改善箇所説明図

基準不適合箇所
(ステアリングバルブ)

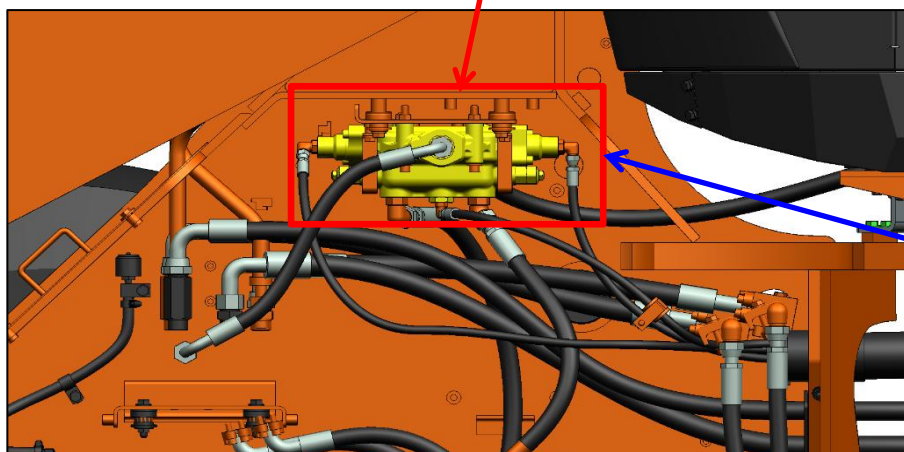
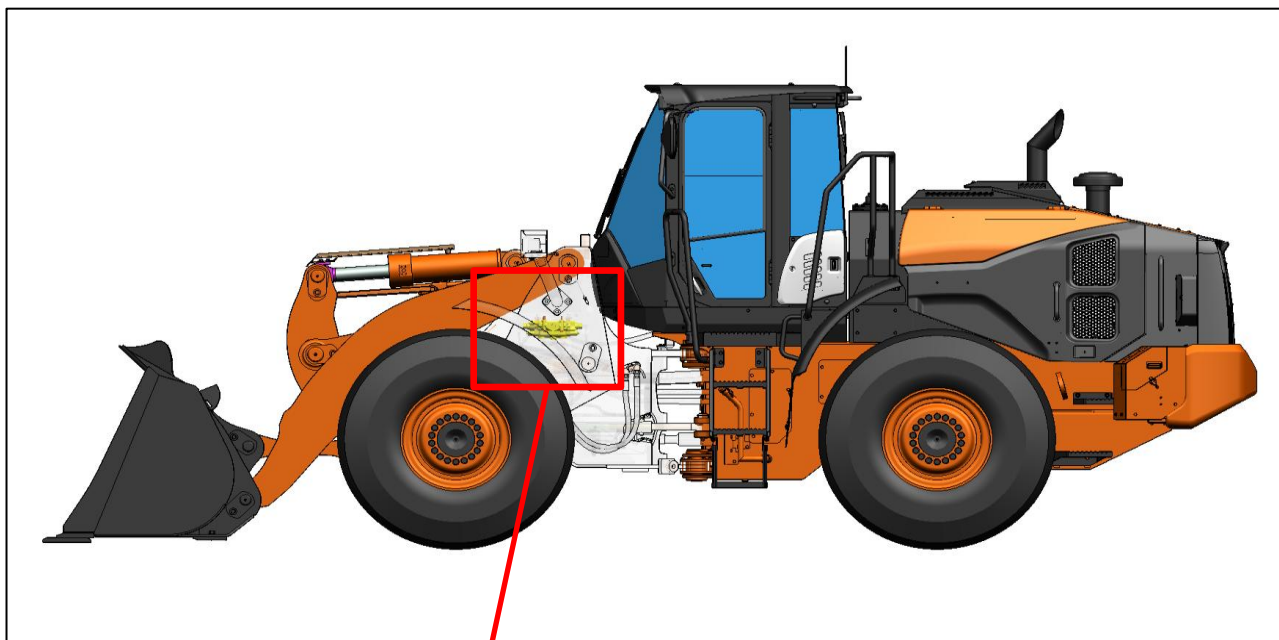
ショベル・ローダのステアリングバルブにおいて、製造工程が不適切なため、油圧流量を分配するスプール穴が歪んでいるものがある。そのため、ハンドル操作を途中で停止した際、油圧ポンプからの油量をコントロールできず、適切に行われず旋回動作が止まらず、安全な運行を確保できないおそれがある。

改善措置の内容: ステアリングバルブを対策品に交換する。

ステアリングバルブ本体に白色ペンチェックする。
